SERVICE INFO – LuK 0072

Notă de instalare

Disc de ambreiaj cu diametru mai mare

Modele: C1
107
Aygo

Fig. 1: După ce ambreiajul a fost înlocuit, se reglează jocul la pedală.

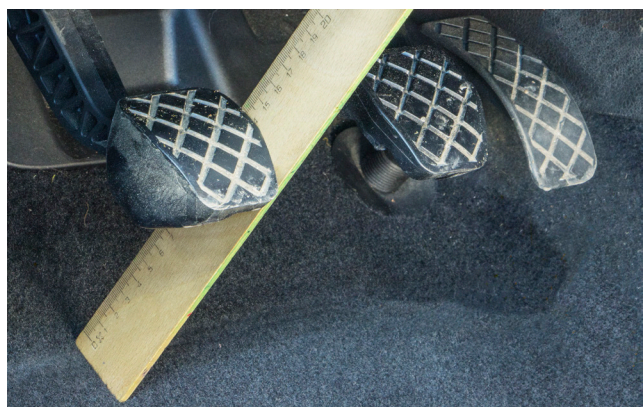
În cazul vehiculelor enumerate mai sus, diametrul discului de ambreiaj a fost mărit de la 180 mm la 190 mm pe parcursul perioadei de fabricație. Datorită acestei schimbări, toate trusele RepSet LuK relevante au fost convertite la discul de ambreiaj mai mare.

Atunci când se înlocuiește un disc de 180 mm folosind trusa LuK RepSet corespunzătoare cu un disc de 190 mm, trebuie avute în vedere următoarele aspecte:

- Se verifică uzura pârghiei de debreiere și a furcii de debreiere. Se înlocuiesc componentele cu urme de uzură. Schaeffler Automotive Aftermarket recomandă întotdeauna înlocuirea furcii de debreiere.
- Având în vedere faptul că instalarea unui ambreiaj nou poate extinde punctul de operare cu 15-20 mm, se verifică întotdeauna jocul la pedala de ambreiaj după instalare și, dacă este necesar, se reglează conform specificațiilor producătorului. După aceea, reglajul trebuie să fie verificat cel puțin o dată la 15.000 km. Un reglaj greșit scurtează considerabil durata de funcționare a ambreiajului.

În lipsa unor informații cu privire la reglaj de la producătorul vehiculului, se verifică jocul corect al pedalei de ambreiaj folosind procedura următoare:

- Se poziționează o riglă conform reprezentării din Fig. 1.
- Se acționează pedala de ambreiaj cu mâna din poziția de repaus până la prima senzație de rezistență cu forță redusă (15-20 N), măsurând în același timp distanța parcursă de cursa pedalei între cele două puncte.
- Distanța trebuie să fie de 23 mm ± 1 mm.
- În cazul în care valoarea măsurată este în afara acestui interval, se reglează jocul cablului de ambreiaj pentru a atinge valoarea specificată.
- După aceea, pedala de ambreiaj poate fi puțin mai sus decât pedala de frână.
